**Dodatok č.1**  
**k zmluve o dielo č. 144/2022**  
**Rekonštrukcia plochej strechy so zateplením,**  
**MŠ SNP, Modra**

**dodatok č. 1,**

**Vec:** Cenová ponuka na opravu/výmenu bleskozvodu **Modra, Škôlka SNP 14**

Príloha č. 1 k Dodatku č.1, k zmluve o dielo č. 144/2022, Rekonštrukcia plochej strechy so zateplením, MŠ SNP, Modra (nákres)

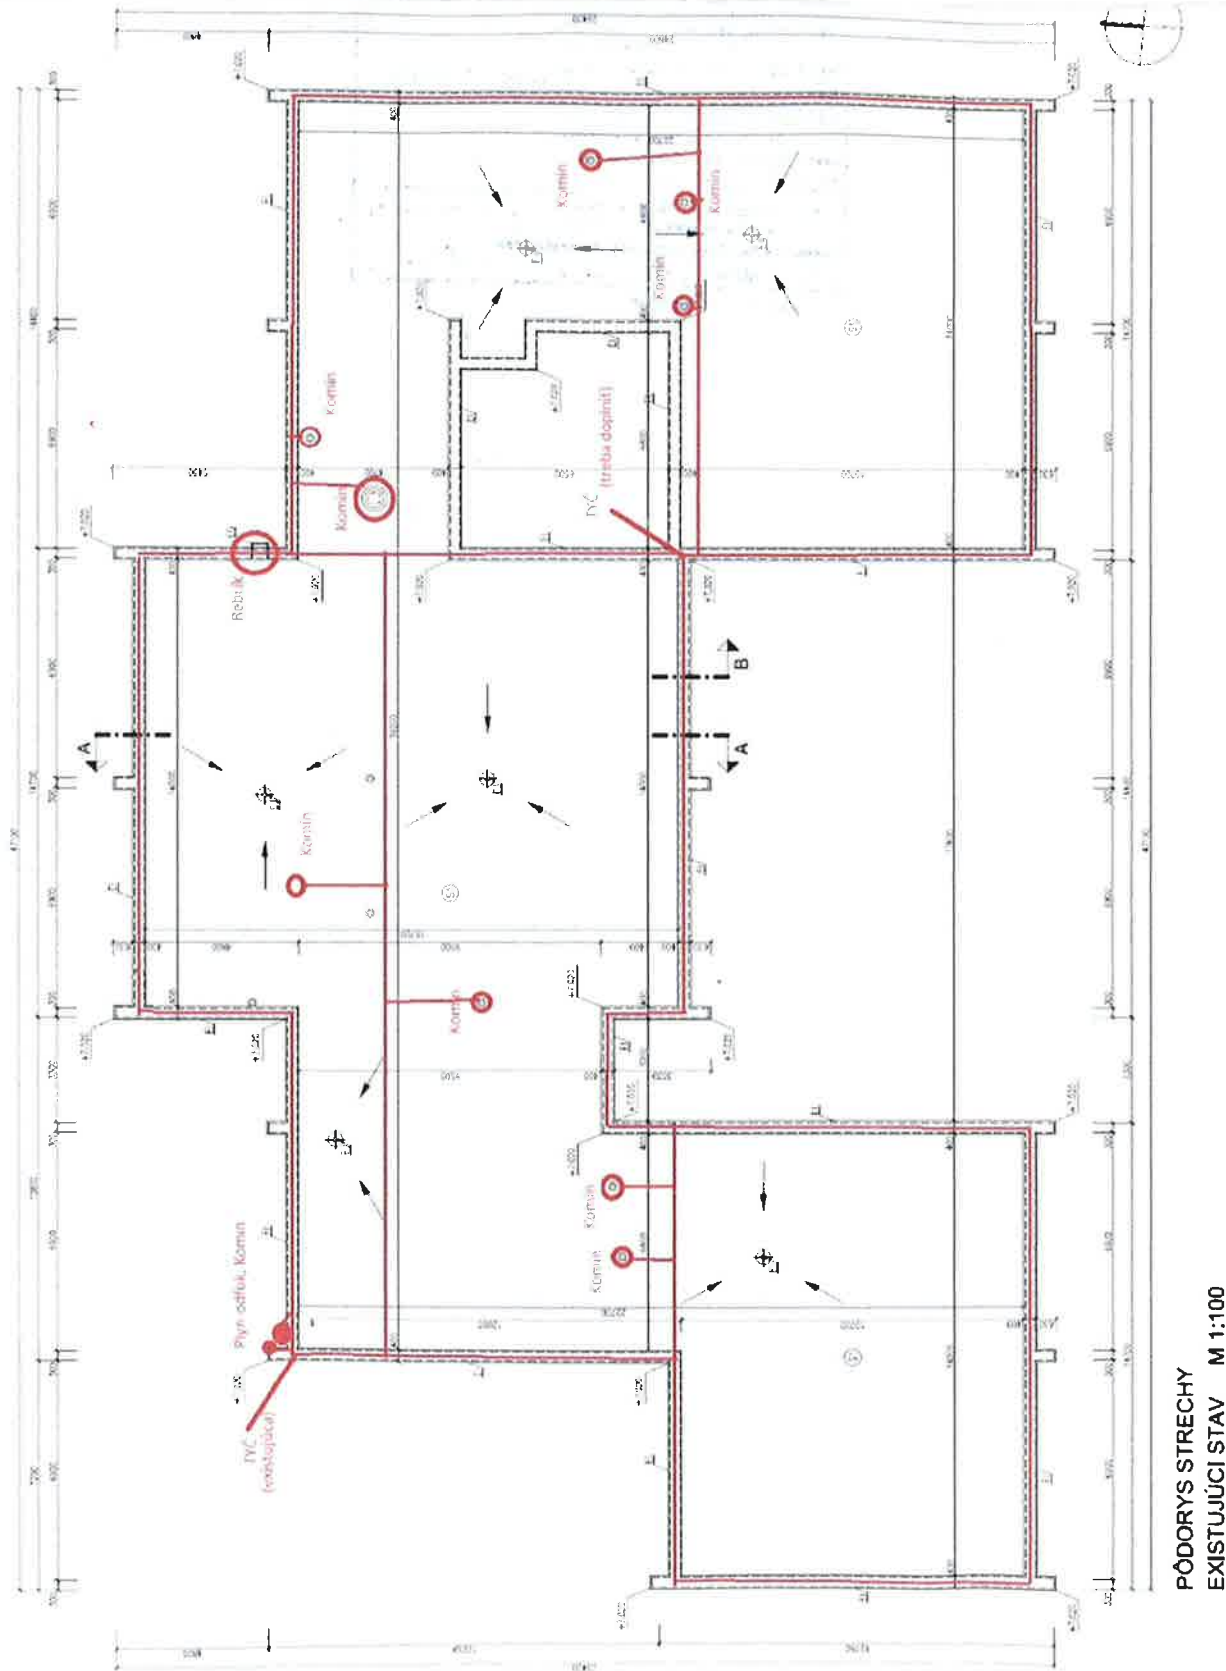
Pri vykonávaní prác podľa rozpočtu vyšlo najavo, že za účelom riadneho vykonania diela je potrebné vykonať rekonštrukciu bleskozvodu na streche budovy a to predovšetkým prostredníctvom doplnenia a výmeny niektorých častí bleskozvodu, tak aby bol dosiahnutý súlad s aktuálne platnými technickými normami. To predstavuje

zmenu oproti pôvodnému rozpočtu. Rozsah nových prác je nasledovný: bleskozvod bude natiaknutý po obvode budovy s niekoľkými prepojeniami na ploche strechy, vid' nákras Príloha č.1. Bleskozvod bude uchytený podperami typ OBO PLAST (OBO 165 mbg), alebo bude použitá dostupná alternatíva podpera PV 21 BETÓN PLAST výška 100mm, musí byť zachovaná minimálna výška podpory 100mm. Bleskozvod bude pospájaný so všetkými kovovými časťami (komíny, rebrík a ostatné kovové prvky na streche). Bleskozvod bude mať vyvedené hlavné zbernice a pomocné zbernice na štyroch rohoch budovy a bude uchytený na už existujúce zberné zvody k zemi. Ďalej sa uskutoční podlepenie všetkých podpier bleskozvodu, a dodatočné preplátovanie každej 10 podpory.

- Výmena guľatiny na streche po celom obvode strechy, vrátane prepojení na streche, vodič 8mm (AlMgSi), vid' nákras príloha č.1.
- Spájací materiál na guľatinu – svorky a prepojenia.
- Použitie podpier guľatiny typ OBO PLAST (OBO 165 mbg), alebo PV 21 BETÓN PLAST výška 100mm, pričom podpory osádzať s rozstupmi 1 meter od seba.
- Fixácia/podlepenie všetkých podpier, pružným lepidlom vhodným do exteriéru, plus dodatočné preplátovanie každej 10 podpory.

Návrh riešenia: staré časti bleskozvodu na ploche strechy sa vymenia za nové časti do pôvodného vyhotovenia.

- Vymena gulatiny na streche po celom obvode strechy, vrátane prepojení na streche, vodič 8mm (AlMgSi).

- Spájaci materiál na gulatínu – svorky a prepojenia.

- Použitie podpier gulatiny typ OBO PLAST (OBO 165 mbg), alebo dostupnú alternatívu, PV 21 BETÓN PLAST výška 100mm, podpery osadzať s rozstupmi 1 meter od seba, t.j. cca 265kusov.

- Fixácia/podliepenie všetkých podier OBO PLAST (OBO 165 mbg), alebo dostupnú alternatívu, PV 21 BETÓN PLAST výška 100mm, pružným lepidlom vhodným do exteriéru, plus dodatočné preplátovanie každej 10 podpery.
